Bijlage: hemelwaterafvoerpipen

HWA bestaand

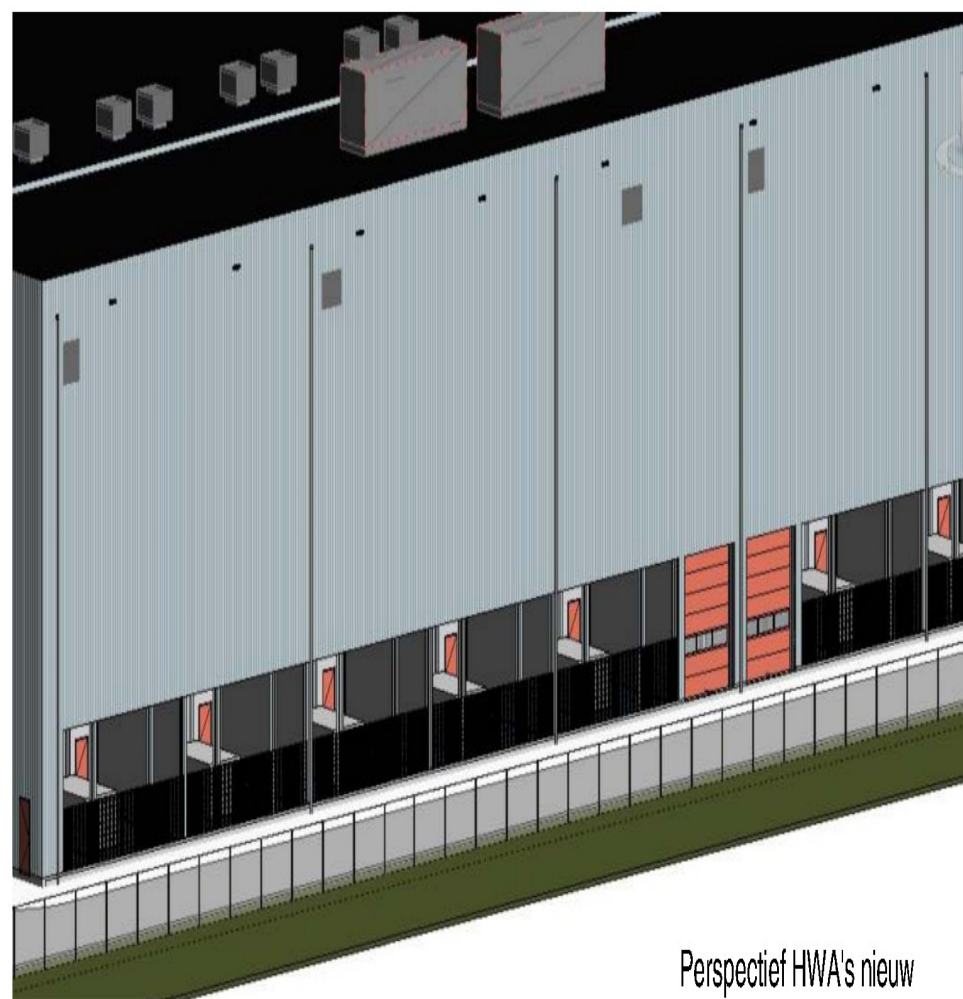
De pragmatische knip in de hemelwaterafvoerpipen die bij meerdere gebouwen aanwezig waren zijn verwijderd. Alle hemelwaterafvoerpipen zijn nu recht om zo een rustiger ritme langs de gevel van deze gebouwen te houden. Dit geldt vooral voor de volgende gebouwen; Electrolyser Building Line 1, 2 en 3 omdat deze zich aan de buitenkant van de plant bevinden. Maar daarnaast zijn ze voor de overige twee gebouwen, het Compressor Building 3 en Building for Cooling Systems 1 ook verwijderd en vervangen door rechte hemelwaterafvoerpipen.

Zie afbeeldingen en horizontaal detail.

Perspectief HWA's nieuw

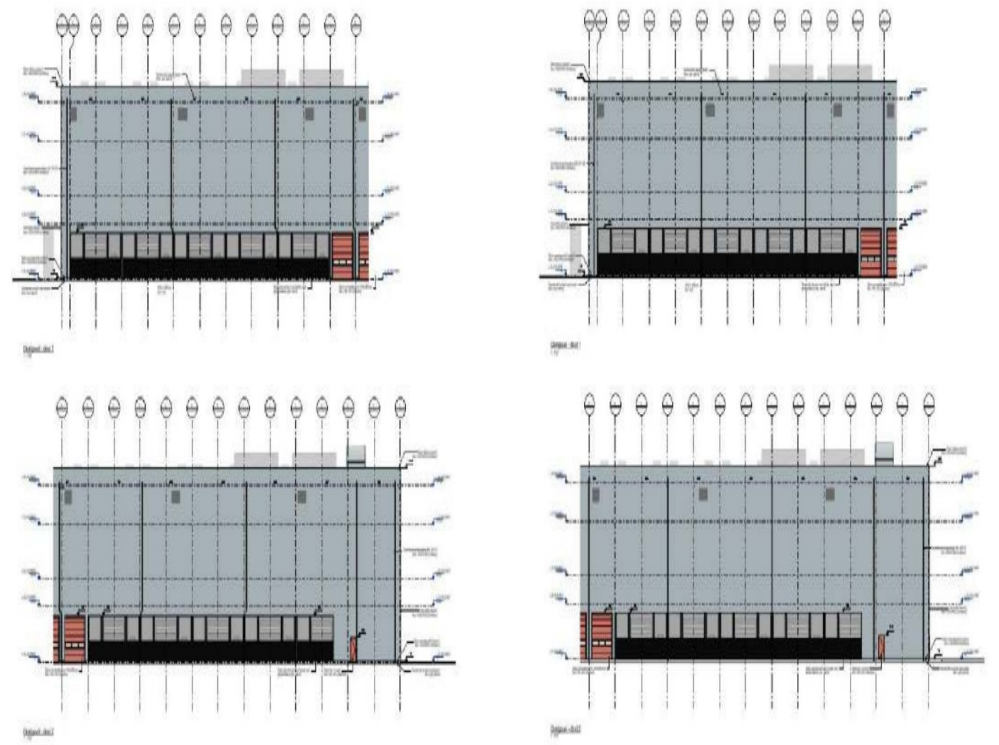
Daarnaast zijn de hemelwaterafvoerpipen van het kantoorgebouw door het afschot in het dak te wijzigen aan de achterzijde geplaatst, op het industriële gedeelte van het kantoorgebouw.

De afvoerpipen zijn nu alleen zichtbaar aan de zuidzijde van het gebouw, vanaf het industriële deel van het terrein
